AUSTURBÆRINN Í VESTMANNAEYJUM

VESTMANNAEYJAR

1

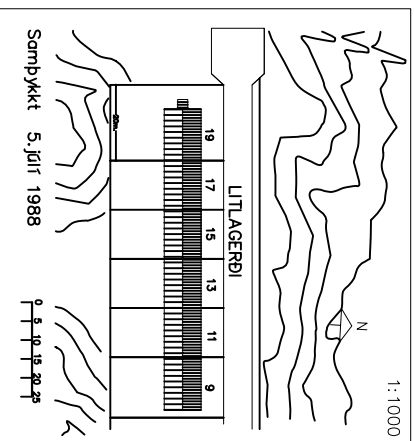
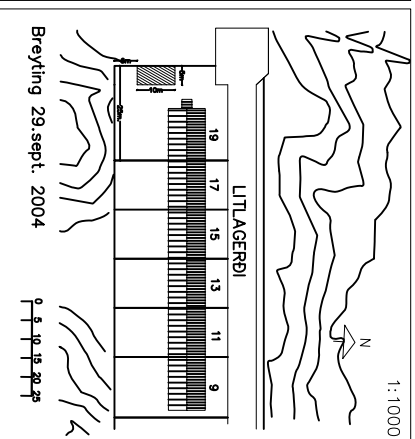
1.
Deiliskipulagsbreyting 1, telur í sér stækun loftar nr. 19 í Litlagarði, mun loft tengjast um 5m. til vesturs. Hellsdráttar loftur verður því 7,50m², en var áður 6,00m².
Vestast í loft er 5 x 10m. byggingarrellur fyrir blískur.

2

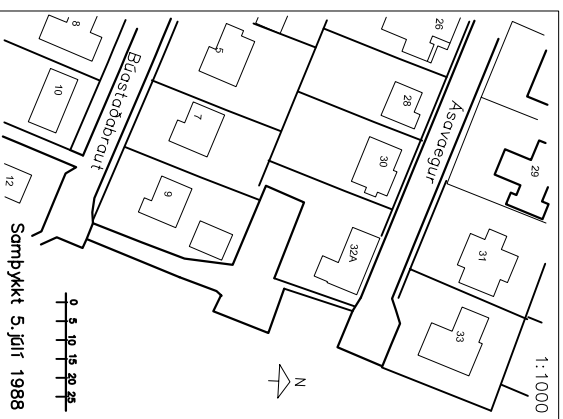
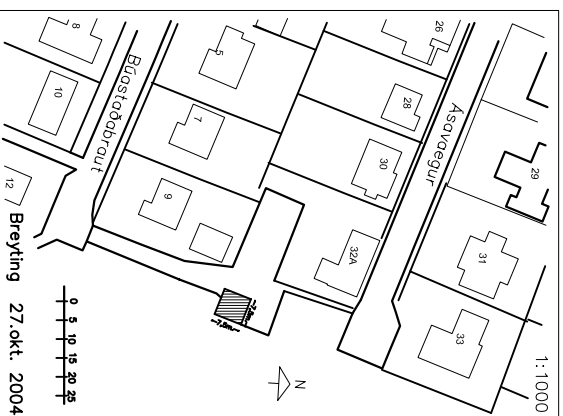
2.
Deiliskipulagsbreyting 2, nýr 56,25m² ljóðareitur milli Ásnaugga og Blástöðbrautar sem áttíðar er dröflaður fyrir austurbæinn. Mannvirkni á lofti er ekki fara yfir 12m² að fæðarmáli og mannlíðni frá gólfplötu skali ekki vera meiri en 2,2m.
